## 改善箇所説明図 ①

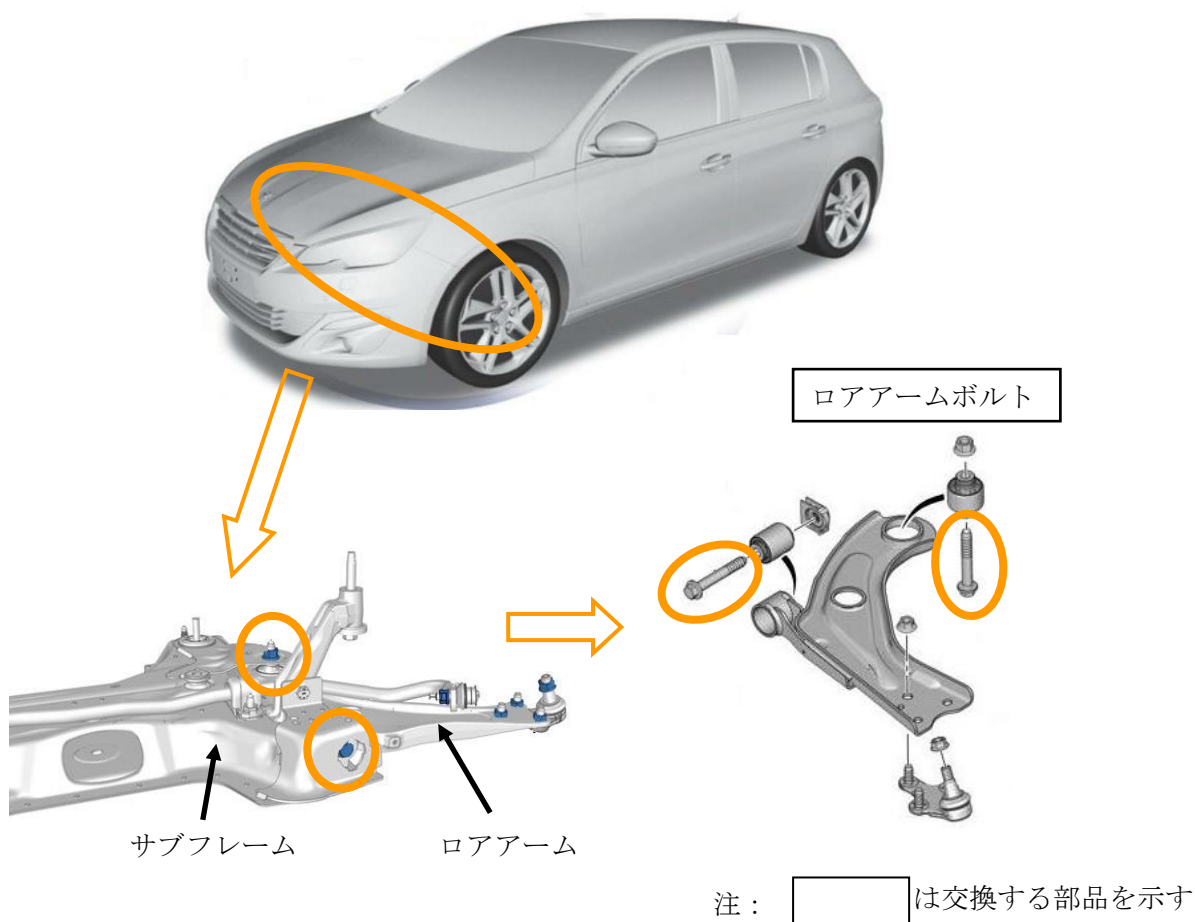
フロントサブフレームとロアアームを取り付けているボルトにおいて、ボルトの強度が不足しているため、当該ボルトが折損し、異音が発生するものがある。そのため、そのままの状態で使用を続けると、ロアアームが外れ、かじ取り操作ができなくなるおそれがある。

全車両、ボルトを良品に交換する。

対策済車両には、運転者席側ドア開口部のドアロックストライカー付近に外 - 2206 のステッカーを貼付する。
